改善箇所説明図

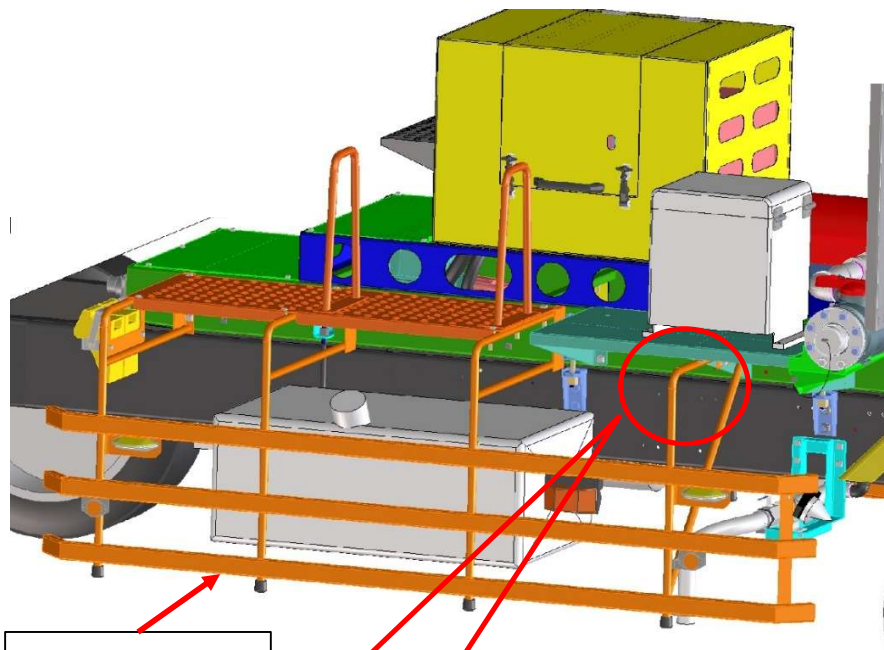
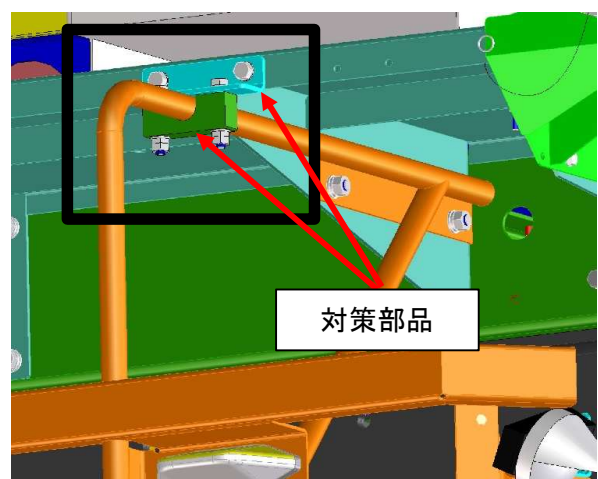
基準不適合発生箇所

凍結防止剤散布車の巻込防止装置において、設計検討が不十分なため、強度が不足している。
そのため、そのまま使用を続けると、走行振動により破損するおそれがある。

改善措置の内容

全車両、左右の巻込防止装置に対策部品を追加する。
なお、当該部に損傷がある場合は新品に交換する。

注：  は、対策部品を示す。
